工程指示 / 要求簡箋(E.I.)

工程指示編號：EI / 9544 / 18

工程編號：J - 837

工程名稱：觀塘裕民坊

美特鋁質有限公司 MIDI Aluminium Fabricator Ltd.				類別	物料號		
修改				制圖 邱紅	2018.07.23	圖號 837-AF01	
日期				復核 謝永林	2018.07.24	數量 2458+22(後傳)=2480	
				批准		位置

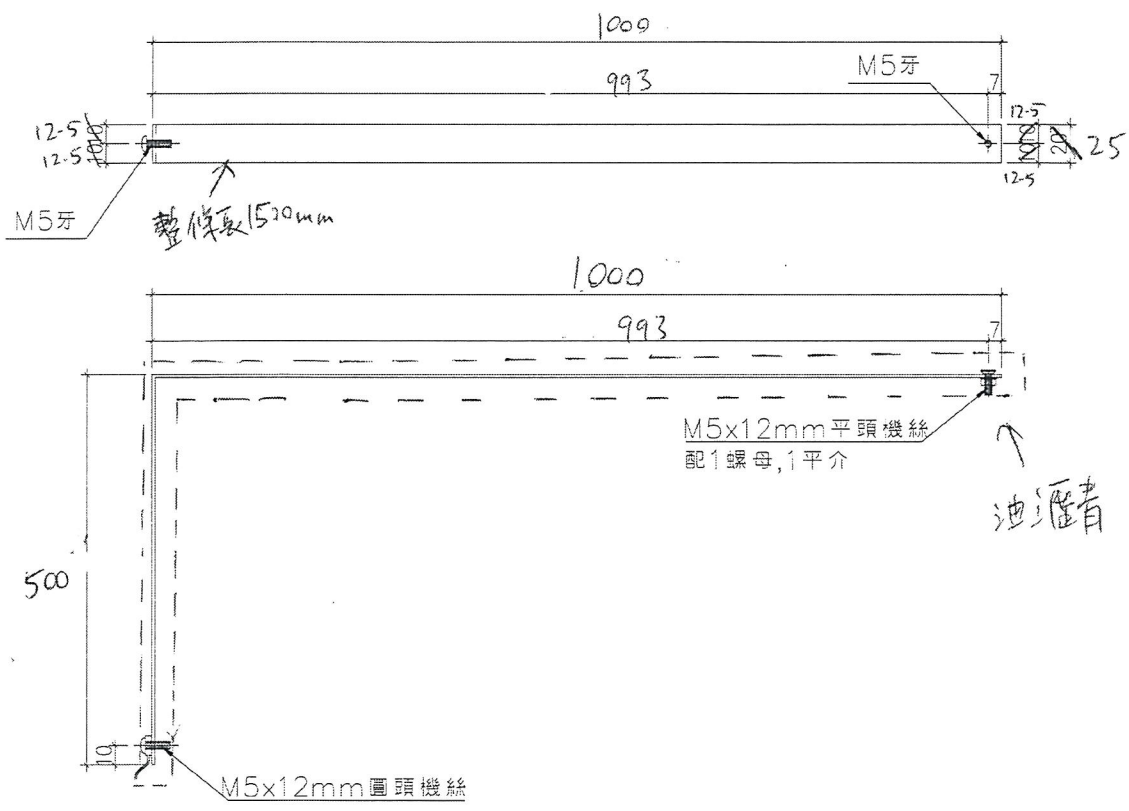
請留意:A 版修改: 1) 水線碼 3mm 厚鋁板改用 1.5mm 厚鋁板，先做 100 件送佛沙場試
2) 需派人現場剪短和開螺絲孔
